**Dodatek č. 1 ev. č. DS202401180/1
ke smlouvě o dílo ev. č. DS202401180
uzavřený dle § 2586 a násl. zák. č. 89/2012 Sb., občanský zákoník**

Propustek pod komunikací na pozemku p. č. 1554/1 v k. ú. Vesec u Liberce
Dokumentace pro provádění stavby

ZMĚNA Č. 1 – ÚPRAVA PROPUSTKU S OHLEDEM NA STAV INŽENÝRSKÝCH SÍTÍ V MÍSTĚ.
15. 10. 2024

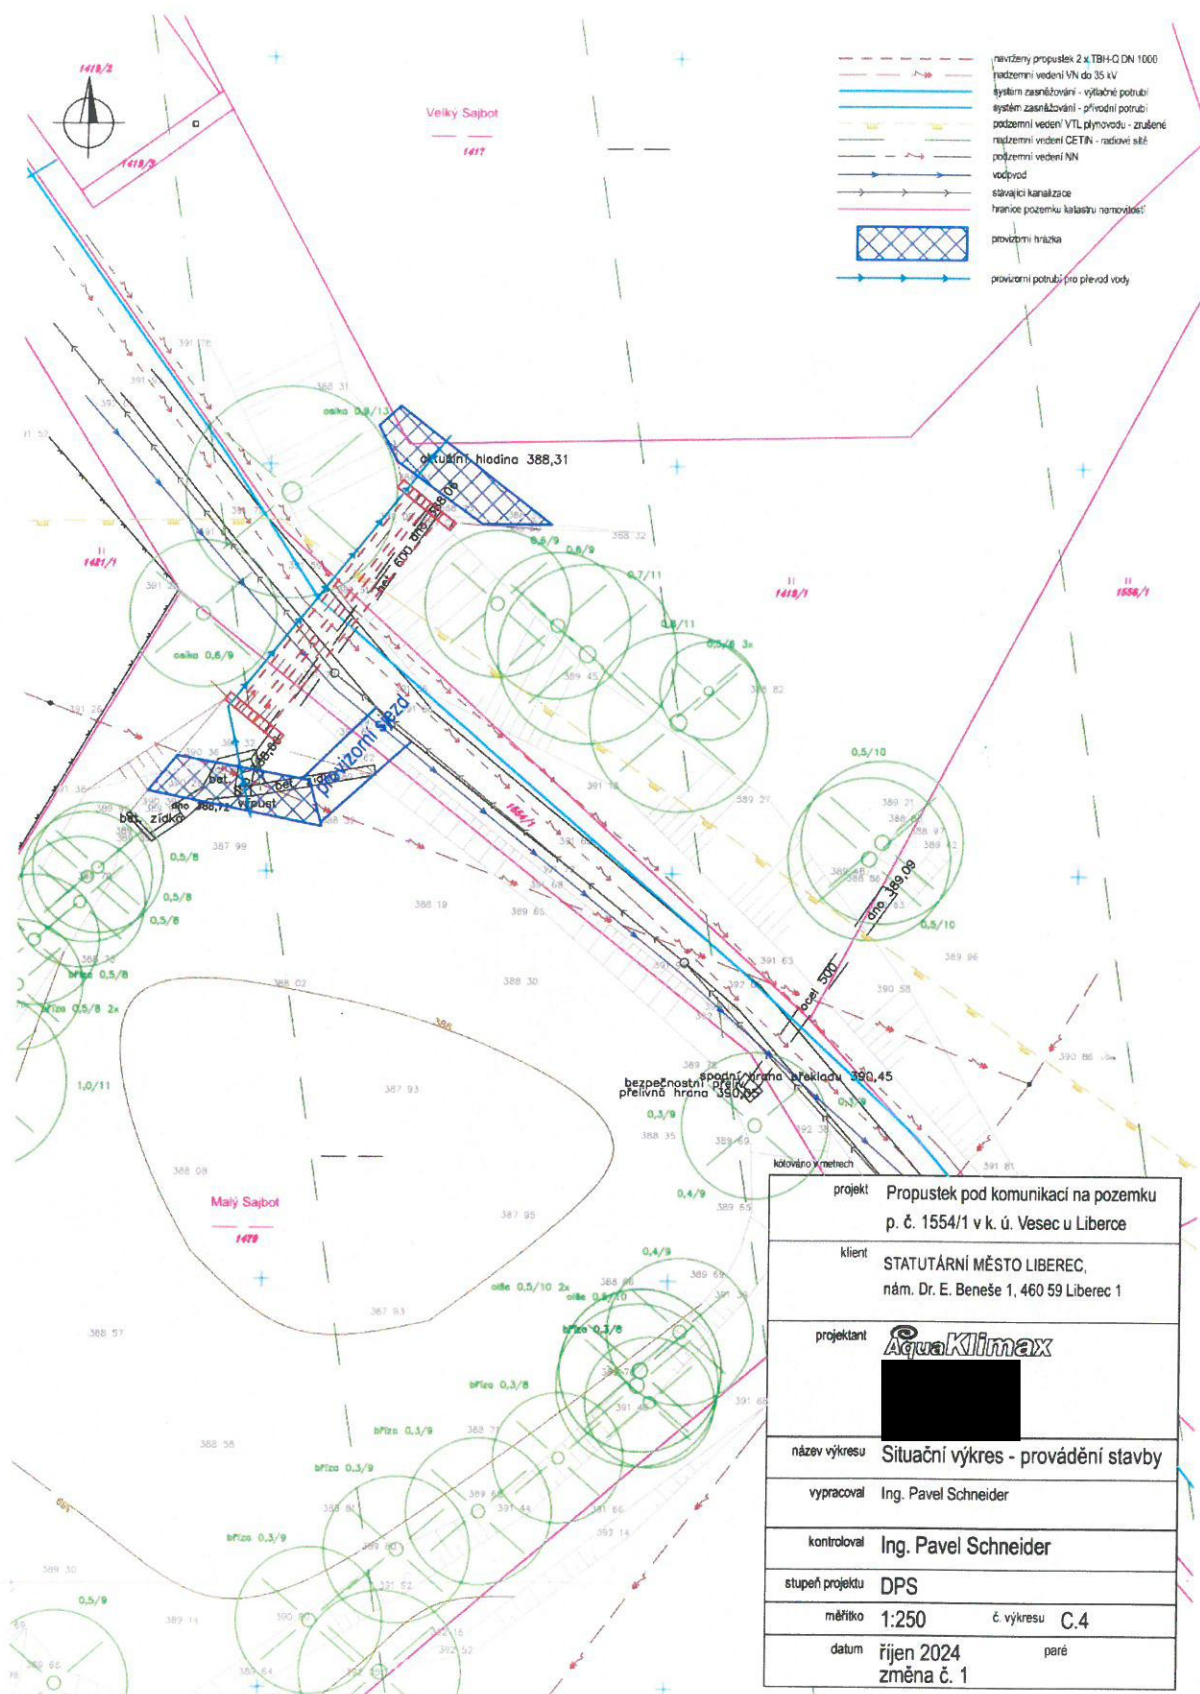
Dojde k mírnému posunu vtokové části propustku severozápadním směrem tak, aby nebyla dotčena stávající revizní šachta splaškové kanalizace. Vtoková část bude umístěna o cca 370 mm níže, než bylo plánováno. Výtoková část zůstane beze změny. Sklon pokládaného nového potrubí tak bude cca 2,5 %. V případě nutnosti je možné snížit sklon pokládaného nového potrubí až na 1,0 %. Nátok do nového potrubí bude umístěn cca na kótě 388,10 m n. m. Před nátokovou částí do potrubí nového propustku bude provedeno vysvahování stávajícího terénu tak, aby ve vzdálenosti cca 4,0-5,0 m od vtoku do potrubí byla úroveň terénu cca 388,47 m n. m. Dále dojde k mírnému vysvahování směrem do bývalé zátopy rybníka Malý Sajbot. Sklon bude vždy menší než 1:3. Vysvahovaná část v okolí vtoku do propustku bude opevněna těžkým lomovým kamenem vyskládaným nasucho.
